Réf : SEVS-SDPP2-25-02-31

AVIS DE L'AUTORITÉ ENVIRONNEMENTALE
relatif au projet de construction d'un établissement InSERRE sur la
commune de Donchery (08)

Illustration 2 : Organisation générale de la sûreté de l'établissement InSERRÉ (source : p.56 de la pièce D - Evaluation environnementale au titre du projet et des plans et programmes du dossier, Dossier d'enquête publique préalable à la déclaration de projet, décembre 2024).

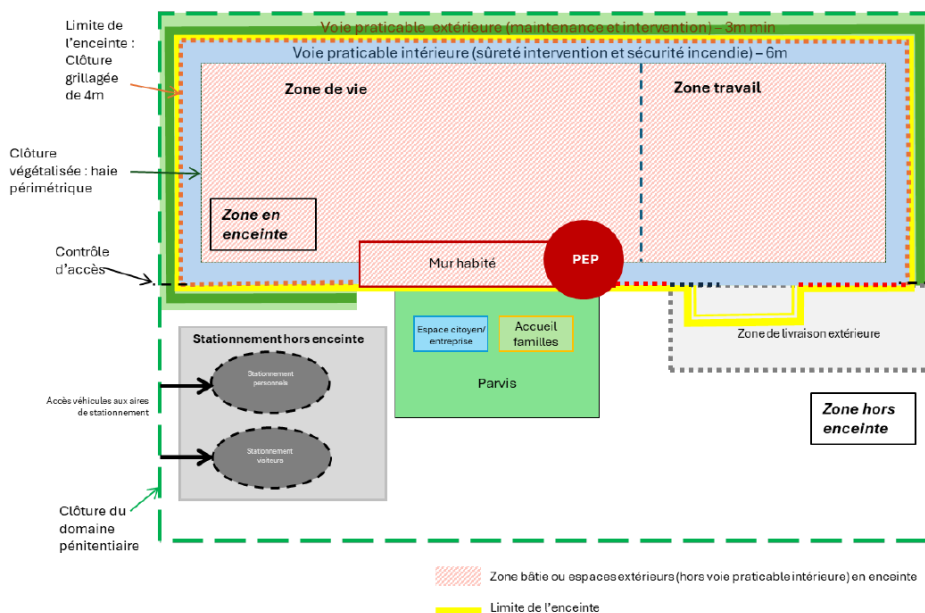
L'organisation spatiale des bâtiments, le traitement architectural du projet, et certaines grandeurs caractéristiques du projet comme l'emprise au sol des bâtiments, les surfaces imperméabilisées et les surfaces végétalisées ne sont pas mentionnées, à ce stade, dans l'étude d'impact.

La description précise des travaux, de l'ensemble des caractéristiques techniques du projet, et du calendrier, ne pourront être connus qu'après la notification du marché de conception-réalisation avec un groupement constitué notamment par l'entreprise générale et l'équipe de maîtrise d'œuvre prévu au printemps 2025.

L'autorité environnementale recommande de préciser, dès que les éléments seront connus par l'Apij, l'organisation spatiale des composantes du projet et la description des aménagements qui seront réalisés, en particulier l'étendue et la localisation des bâtiments, et d'en tirer les conséquences dans l'évaluation environnementale.
